島根原子力発電所 2 号炉

重大事故等対策の有効性評価 成立性確認

補足説明資料

97. 格納容器除熱に関する基準の変更について

図2 炉心損傷前の格納容器代替スプレイ及び格納容器ベント実施時の概略フロー 変更前後比較

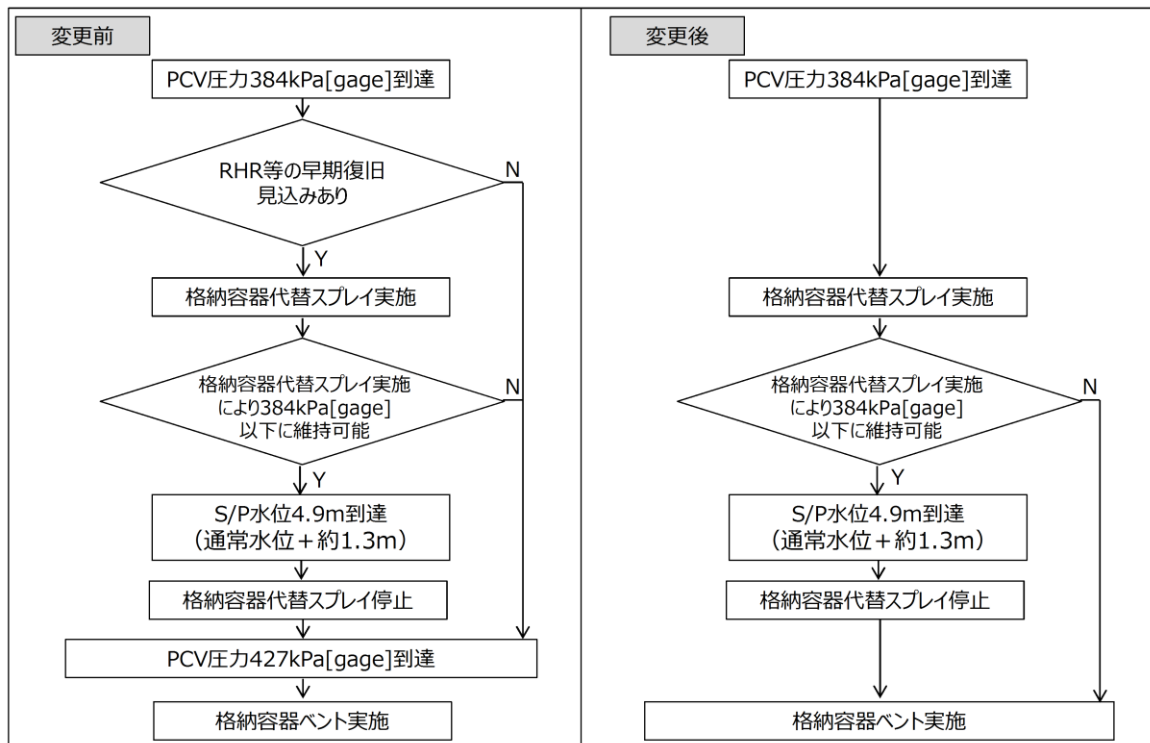
炉心損傷前の格納容器代替スプレイ及び格納容器ベントの変更前後の実施基準を表1に、概略フローを図2に示す。

格納容器代替スプレイの実施基準について、格納容器圧力が 384kPa[gage]に到達した時点で開始し、334kPa[gage]に低下した場合、又はサプレッション・プール水位が通常水位+約 1.3mに到達時点で停止する基準に変更はないが、RHR等の復旧見込みがある場合に実施するとしていた基準は削除することとする。

また、炉心損傷前の格納容器ベント実施基準について、格納容器圧力が 427kPa[gage]に到達する場合としていたが、格納容器代替スプレイの停止基準であるサプレッション・プール水位が通常水位+約 1.3m到達以降、格納容器フィルタベント系以外に格納容器圧力・温度を制御する手段はなくなることから、この時点で格納容器ベントを実施する基準へ変更する。

図3 格納容器圧力の推移 (TQUV)

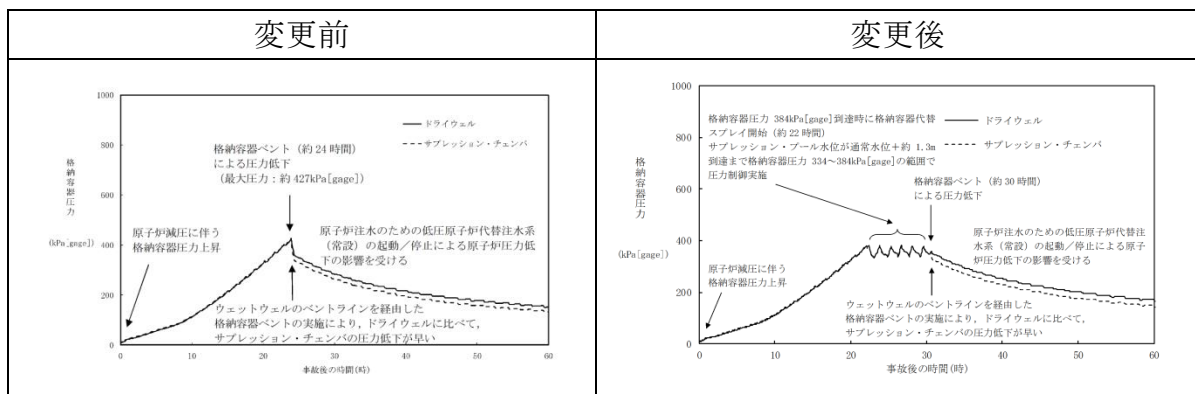
変更前後の主要な解析結果について、TQUVを一例として表3に示す。また、変更前後のTQUVの格納容器圧力の推移を図3に、格納容器温度の推移を図4に、サプレッション・プール水温度の推移を図5に、サプレッション・プール水位の推移を図6に示す。

また、図3に示すとおり、変更後については、事象発生から約 22 時間後に格納容器圧力が 384kPa[gage]に到達することから、この時点から格納容器代

図6 サプレッション・プール水位の推移 (TQUV)

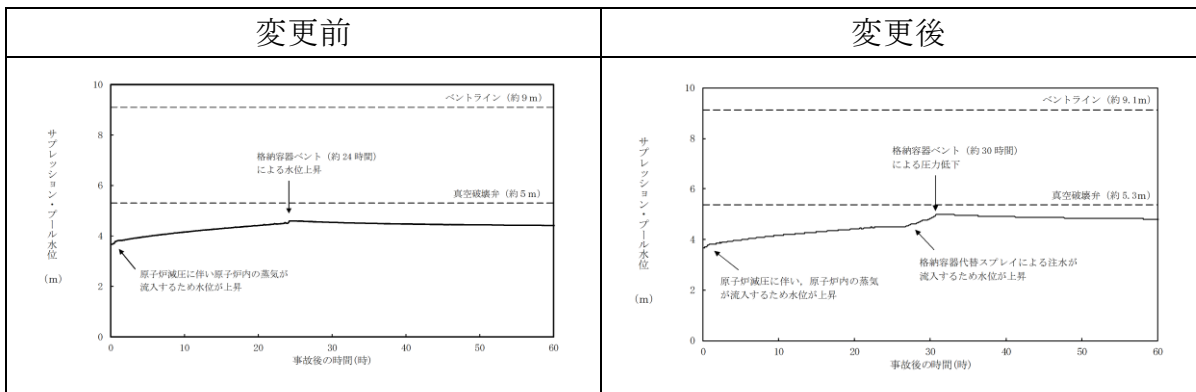
替スプレイを間欠にて実施する。その後、図6に示すとおり、事象発生から約30時間後にサプレッション・プール水位が通常水位+約1.3mに到達することから、格納容器代替スプレイを停止し、格納容器ベントを実施する。

図7 格納容器代替スプレイ及び格納容器ベント実施時の概略フロー
炉心損傷前後比較

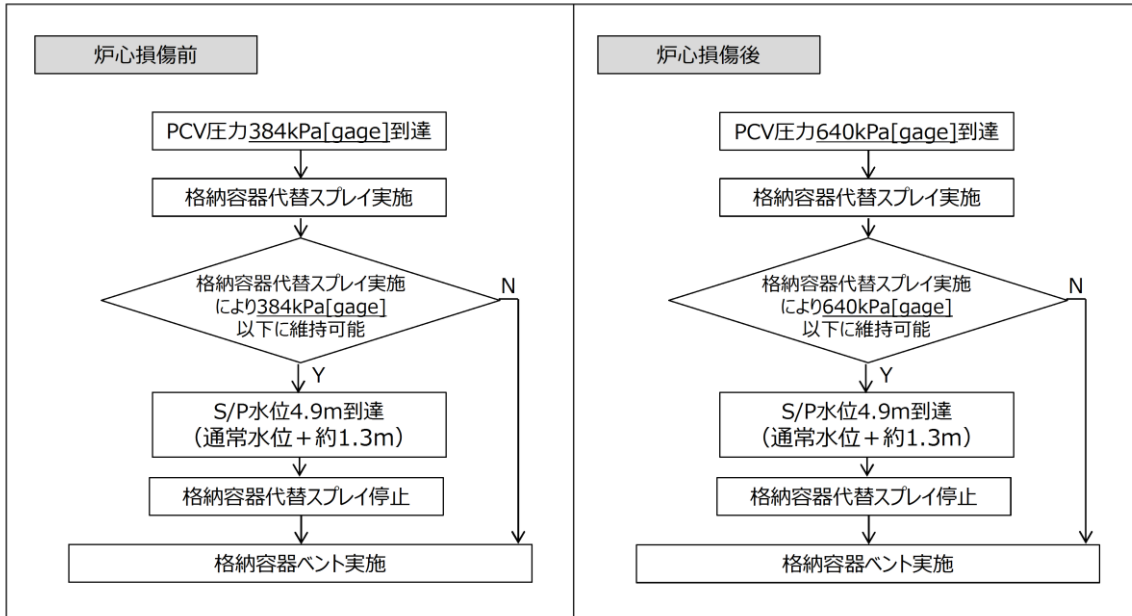
炉心損傷後における格納容器代替スプレイ及び格納容器ベントの概略フローを図7に示す。

維持する格納容器圧力は異なるものの、炉心損傷前後における格納容器代替スプレイ及び格納容器ベント実施の考え方は同じである。
